改善箇所説明図

電気装置において、原動機の始動装置及び発電機とバッテリーを結ぶバッテリーケーブルにおいて、当該ケーブルの容量が不適切なため、そのままの状態で使用を続けると、当該ケーブルの被覆が溶損し、最悪の場合、短絡して火災にいたるおそれがある。

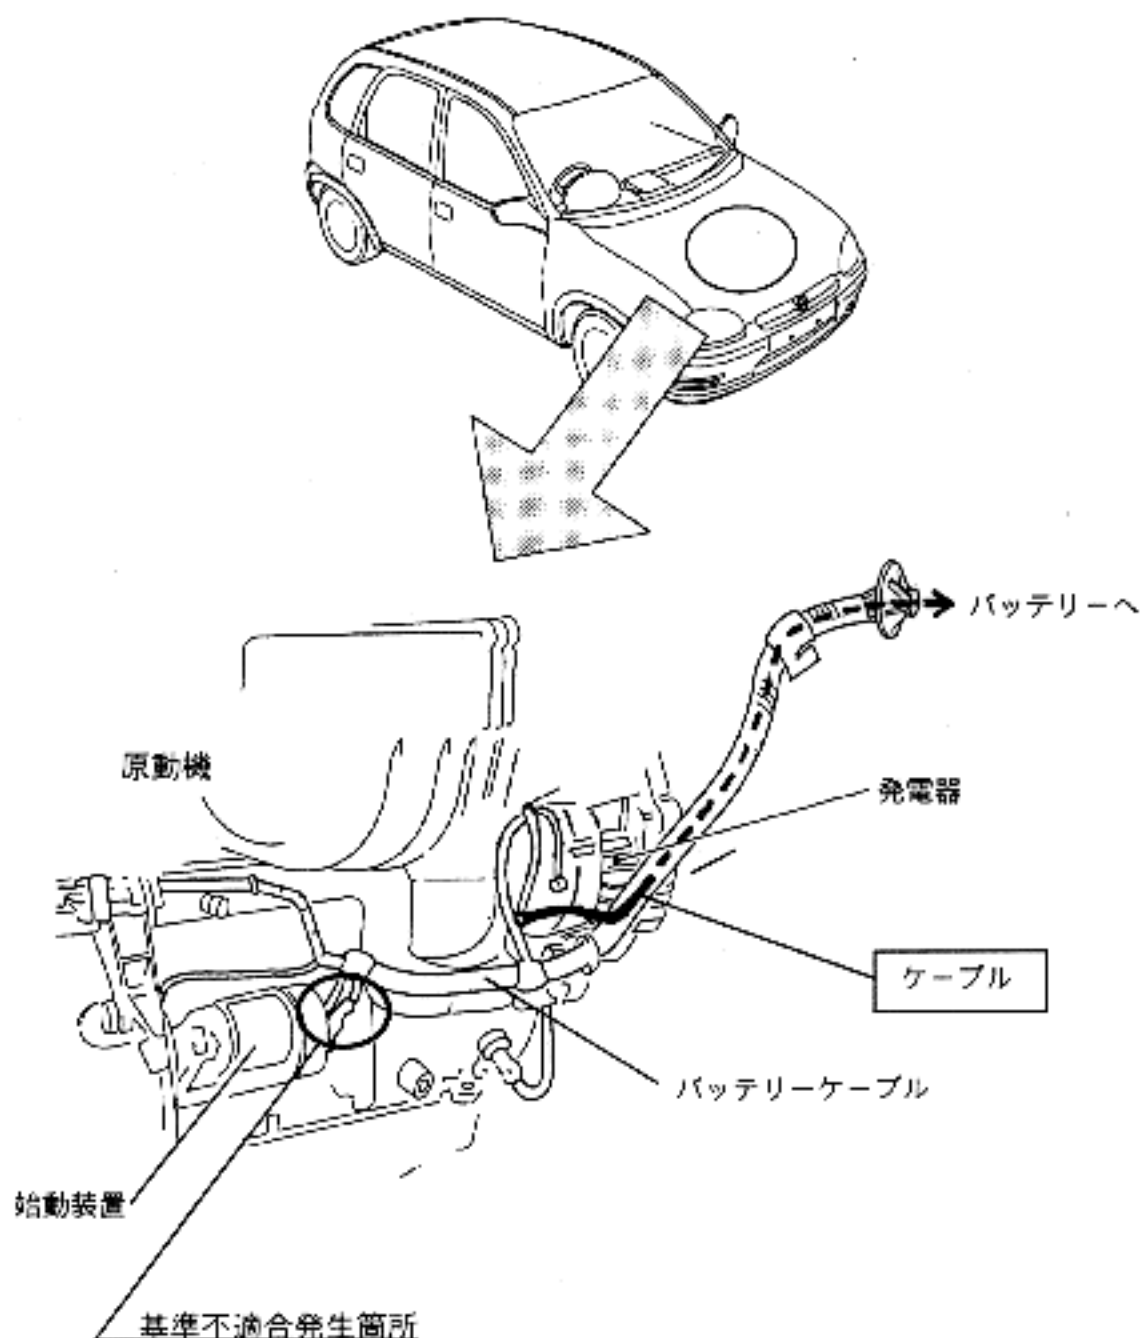
注: の部分は追加部品を示す。

識別: 右サスペンションストラットドームに
白色ペイント塗布

全車両、発電機とバッテリー間にケーブルを追加する。又、バッテリーケーブルの被覆が溶損しているものは、良品と交換する。
